**CONSORZIO DI BONIFICA DELLA
BARAGGIA BIELLESE E VERCELLESE**

**RIFACIMENTO INVASO SUL TORRENTE SESSERA IN SOSTITUZIONE
DELL'ESISTENTE PER IL SUPERAMENTO DELLE CRISI
IDRICHE RICORRENTI, IL MIGLIORAMENTO DELL'EFFICIENZA IDRICA
DEGLI INVASI ESISTENTI SUI TORRENTI RAVASANELLA ED OSTOLA,
LA VALORIZZAZIONE AMBIENTALE DEL COMPENSORIO**

FASCICOLO F 21
STRUMENTI DI PIANIFICAZIONE

2. INTEGRAZIONI PROGETTUALI RICHIESTE DALLA REGIONE PIEMONTE CON NOTA PROT. N. 54236/DB 14.02 DEL 12/07/2011

Foto aerea del tracciato della condotta primaria in comune di Roasio sulla S.P. 64 all'interno o confinante con l'area S.I.C.

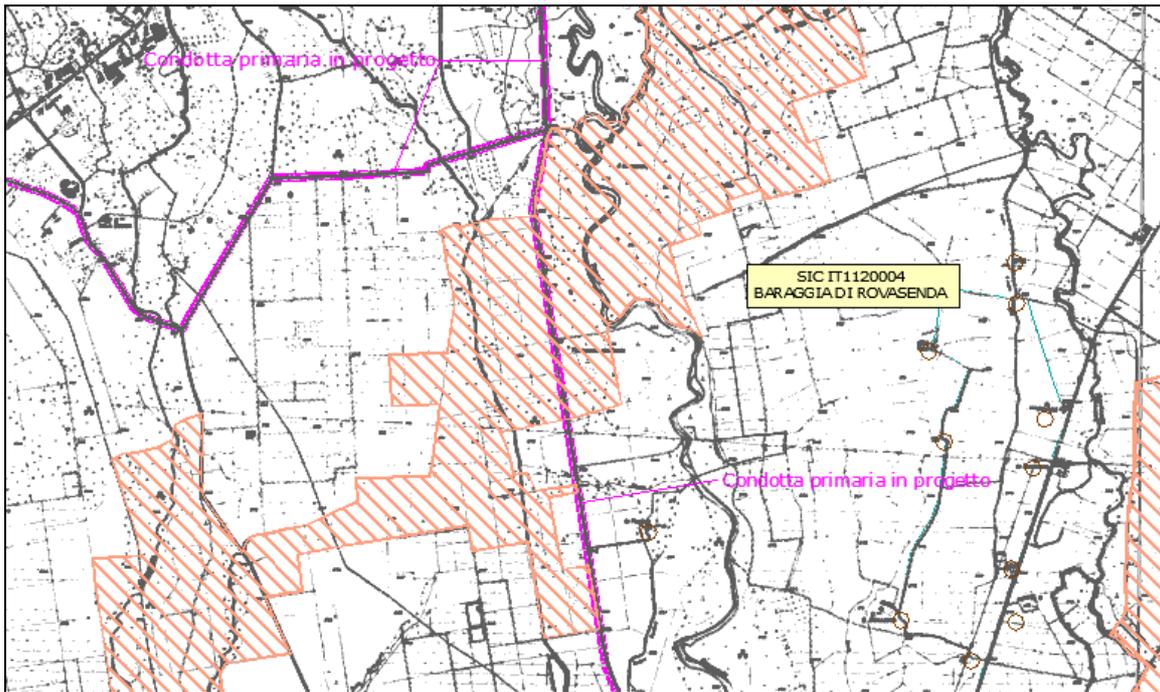
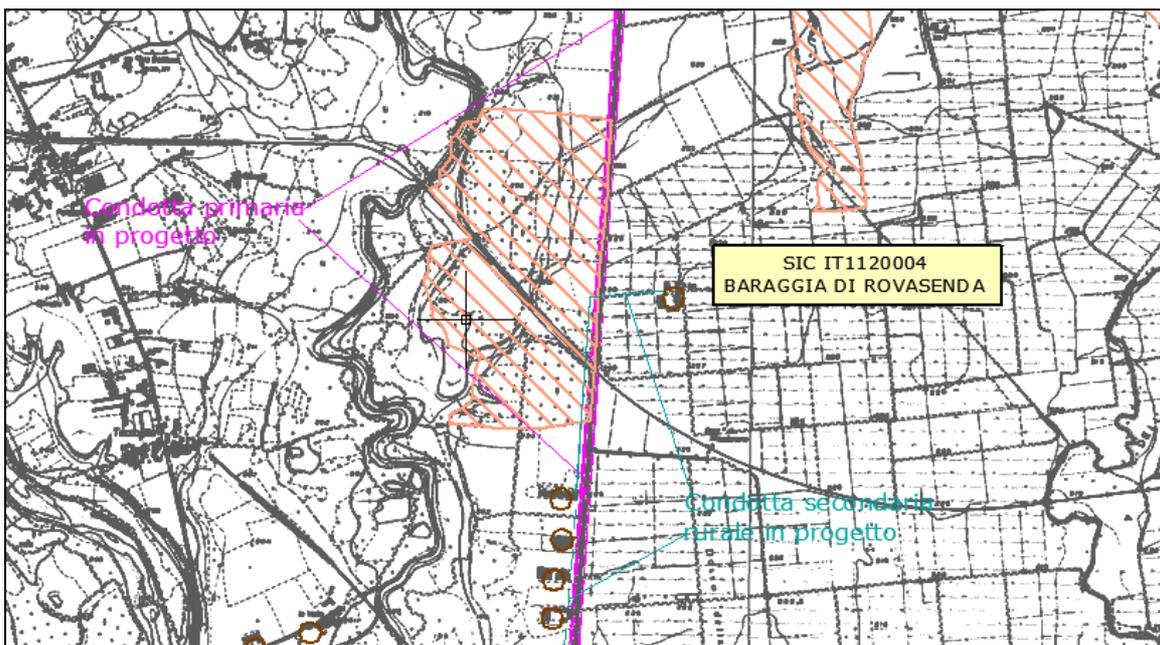
- allargamento della strada esistente mediante stesa di materiali provenienti dalle demolizioni in cls delle strutture esistenti debitamente vagliati e frantumati, aggregati con collante sintetico (sp. finito 25 cm) = 1700 mq
- *se nelle aree interessate dal progetto (non solo l’invaso, ma anche tutte le altre opere) sono presenti all’interno delle fasce fluviali “vegetazione arbustiva ed arborea di tipo igrofilo e i lembi di bosco planiziale” (per esempio nell’attraversare il SIC della Baraggia con la condotta); in caso affermativo essa deve essere conservata, quindi vanno apportate le modifiche progettuali necessarie e se non è possibile prevedere le opportune misure di mitigazione e compensazione (vedi art. 14 comma 9 punto a);*

Gli interventi in progetto prevedono la messa in opera di condotte primarie e secondarie rurali per il trasporto d’acqua e di manufatti ad esse collegate. All’interno del Sito vi sarà la condotta primaria in comune di Roasio (VC), mentre in comune di Castelletto Cervo (BI) le condotte saranno sia primarie che secondarie. Il sito Natura 2000 in oggetto risulta frazionato in più aree divise tra loro e ubicate in diversi territori comunali. I tracciati delle condotte verranno posate esclusivamente lungo la viabilità esistente e più precisamente sulla SP 64 in comune di Roasio (VC) e in un altro lembo facente parte del S.I.C. in comune di Castelletto Cervo (BI) sulla SP 315, garantendo così il minor impatto possibile sulle componenti ambientali sia biotiche che abiotiche. Non è prevista l’edificazione di manufatti legati alle condotte all’interno dell’area S.I.C..

Di seguito si riportano gli stralci cartografici e le foto aeree dei due tratti di condotta attraversanti l’area S.I.C. – Baraggia di Rovasenda.

Per quanto riguarda la componente ambientale vegetazione gli impatti sono da ritenersi nulli o tuttalpiù poco significativi, temporanei e reversibili a breve termine.

Individuazione dei sottobacini del T. Sessera con indicazione sezioni di valutazione delle portate al colmo

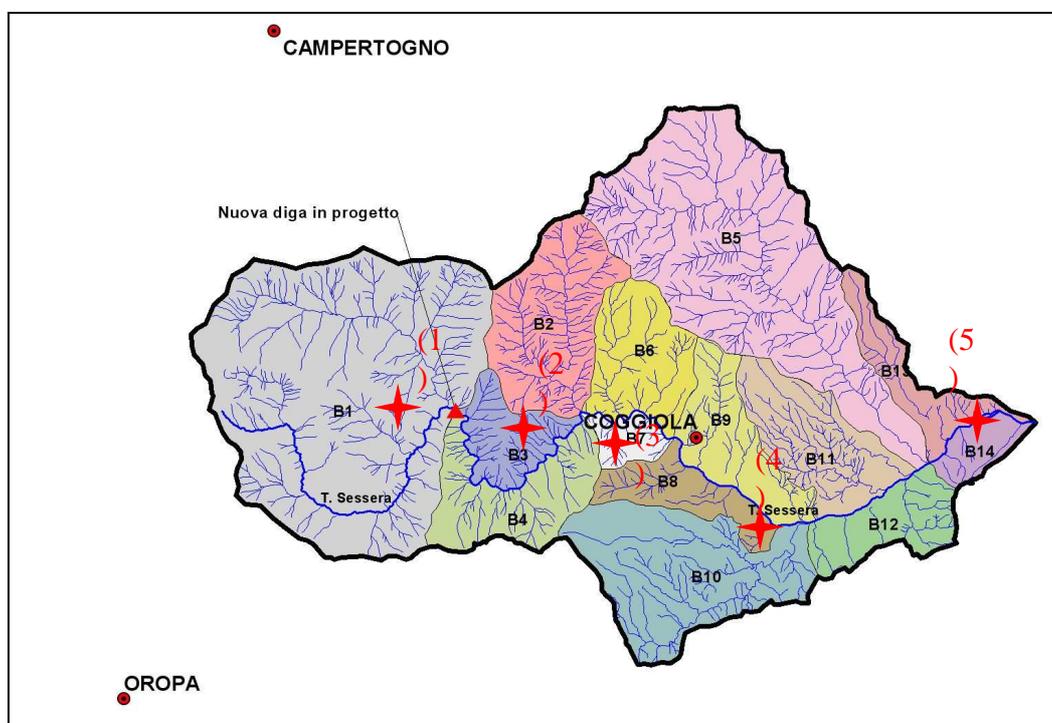
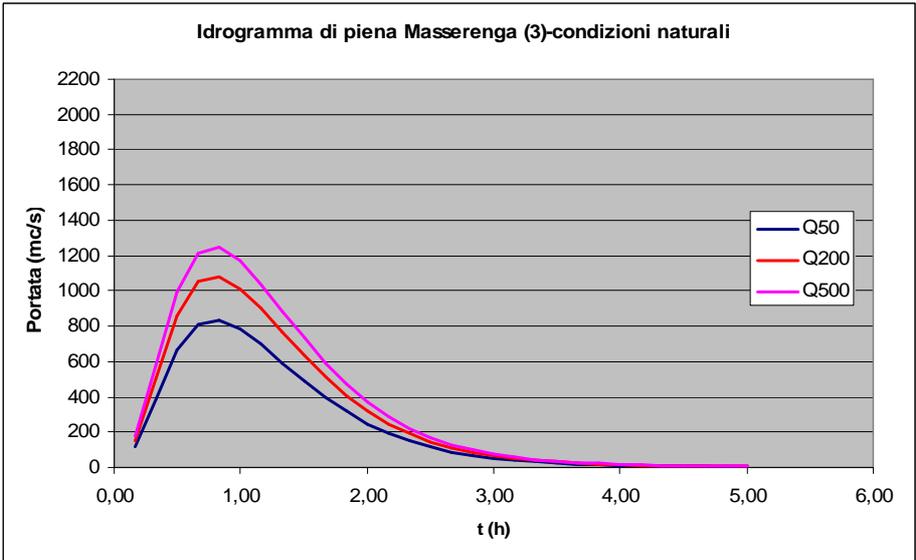
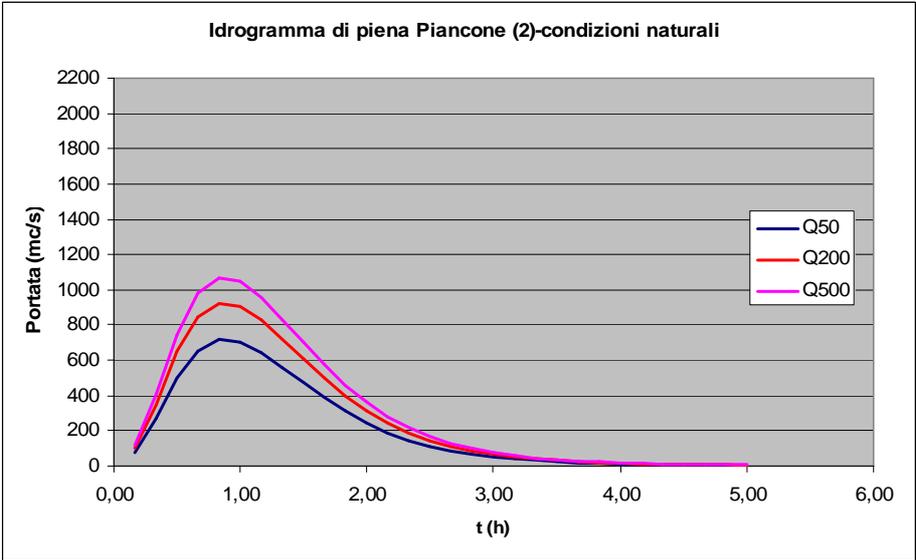
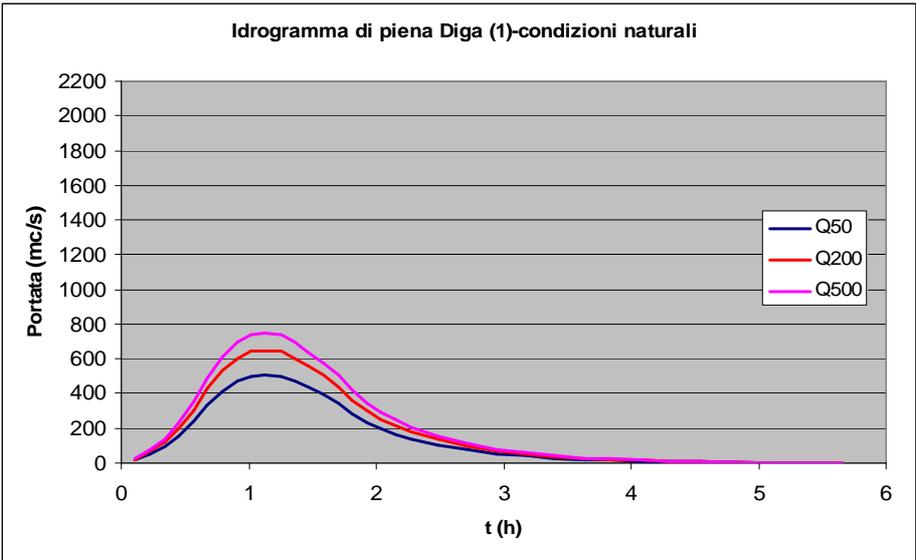
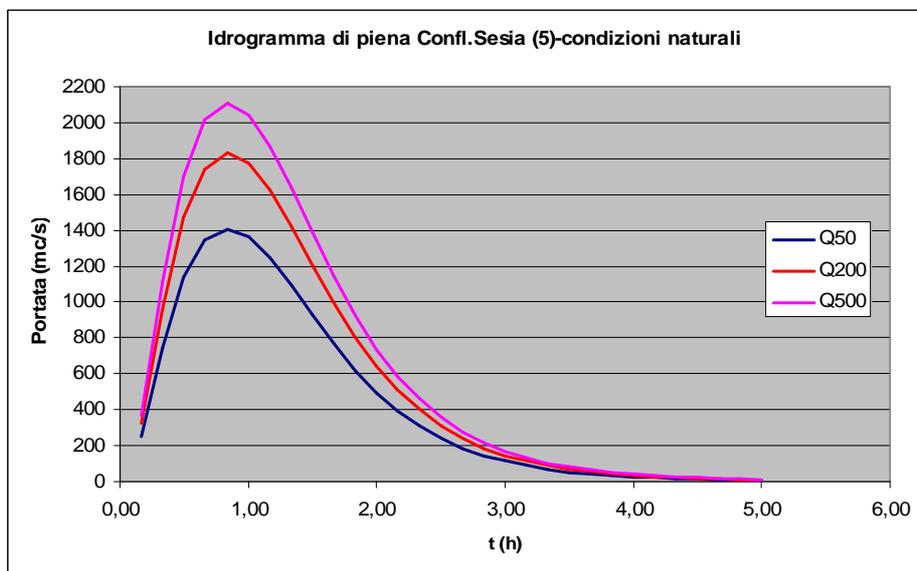
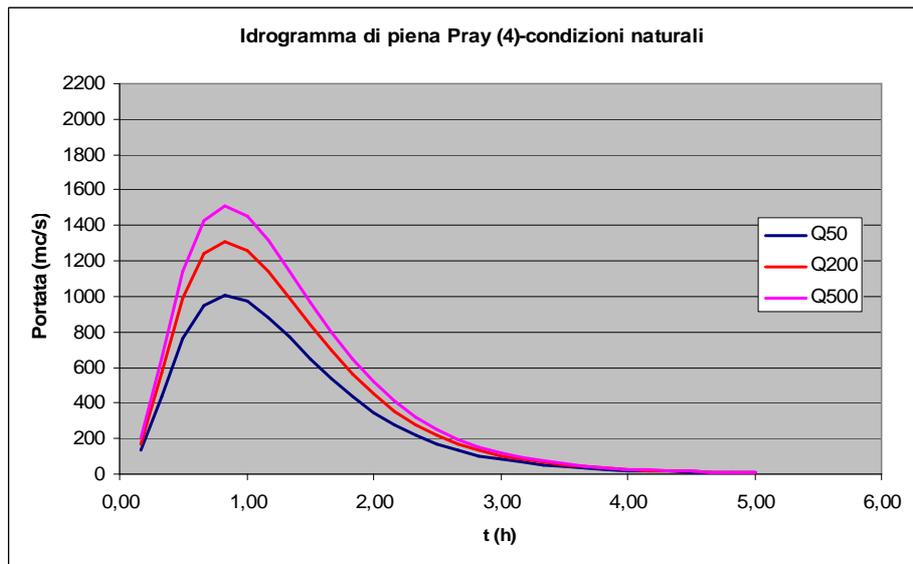
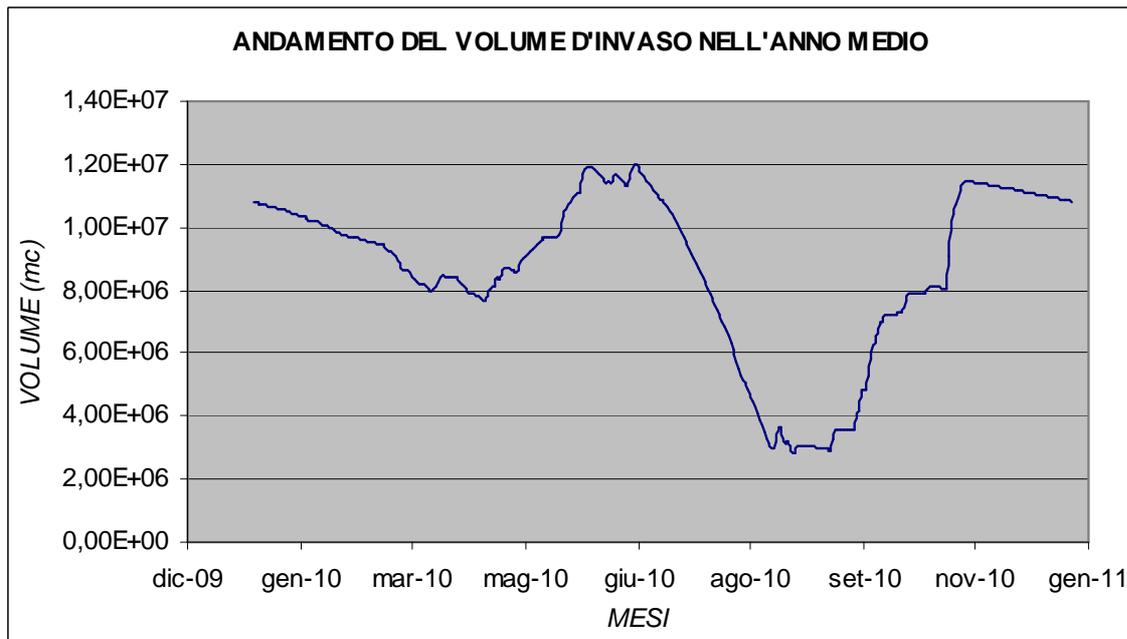
Sembra che il Proponente si sia dimenticato che un invaso che già assolve questa funzione è già presente e il nuovo progetto non modifica di molto lo stato delle cose da questo punto di vista.

Gli idrogrammi di piena in una particolare sezione di chiusura sono stati determinati considerando gli apporti dovuti ai singoli sottobacini sottesi dalla sezione stessa.

Idrogrammi di piena in funzione del TR assegnato (50, 200 e 500 anni) per sezioni sul t.Sessera

Le portate al colmo lungo l'asta del torrente Sessera nelle condizioni attuali sono quindi comprese, per eventi con tempo di ritorno cinquantennale, tra circa 500 m³/s nella sezione di chiusura del bacino sotteso alla nuova diga in progetto e circa 1400 m³/s alla confluenza con il Sesia.

Per eventi duecentennali le suddette portate al colmo risultano pari rispettivamente a circa 650 m³/s e circa 1830 m³/s; infine, per tempi di ritorno pari a 500 anni, la portate al colmo attese in corrispondenza della diga in progetto risultano pari a circa 750 m³/s e circa 2100 m³/s alla confluenza con il Sesia.
